Dotyczy: postępowania o zamówienie publiczne na zadanie pn. „Przebudowa z rozbudową drogi powiatowej nr 1388C Łasin-Mędrzyce-Lisnowo”

Odpowiedzi na pytania dotyczące treści siwz

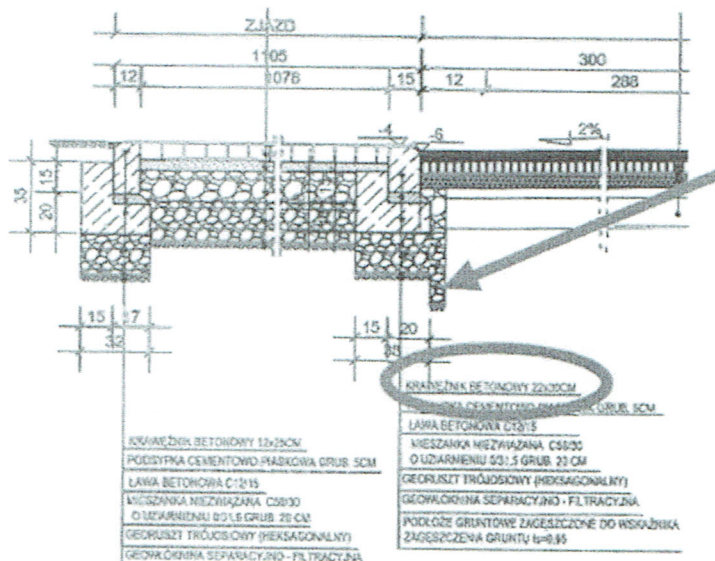
17. W opisie dla rysunku (zaznaczono elipsą) wymieniono krawężnik 22x30 cm. Nie ma takiego asortymentu dostępnego na rynku. Prosimy o weryfikację dokumentacji. Ponadto prosimy o wyjaśnienie w jakim celu zaprojektowano schodek pod krawężnikiem (zaznaczony strzałką).

Odpowiedź: Chodzi o krawężnik 15x22, rysunek poniżej obrazuje przykładowy krawężnik. „Schodek” jest to poszerzenie jezdni, w tym przekroju wynosi 12cm. Aby nie było tego uskoku poprawiono rysunek i kosztorys.

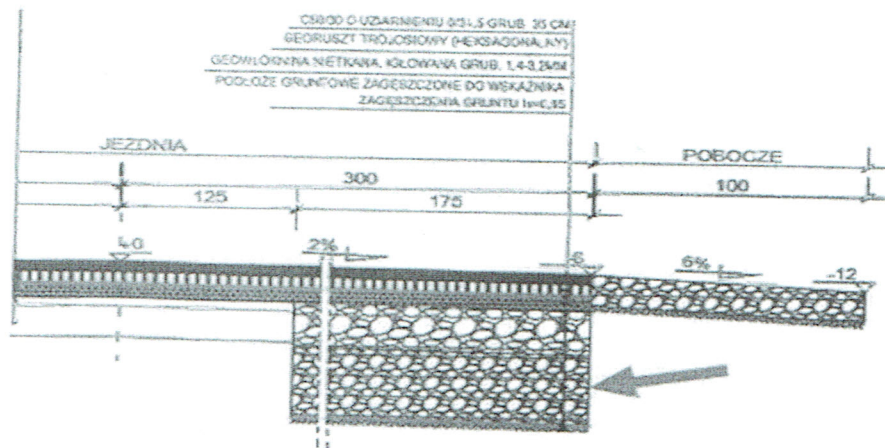
18. Prosimy o określenie czy Zamawiający będzie wymagał wykonania odsadzek na poszczególnych warstwach konstrukcyjnych. Brak takiego elementu na rysunku (zaznaczono strzałką

Odpowiedź: Tak, Zamawiający wymaga wykonania odsadzek na poszczególnych warstwach konstrukcyjnych. Element oznaczony strzałką to poszerzenie jezdni. Opis na rysunku poprawiono.

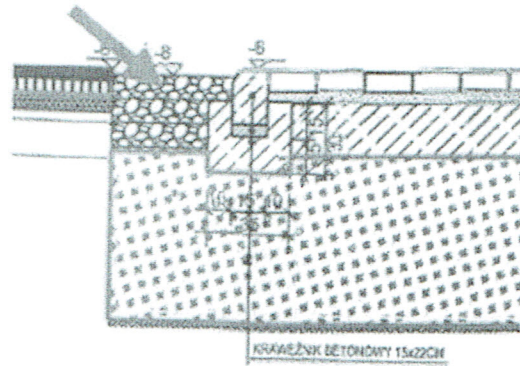
19. Prosimy o określenie co oznacza element wskazany strzałką na rysunku.

Odpowiedź: Wskazany element to drenaż francuski.
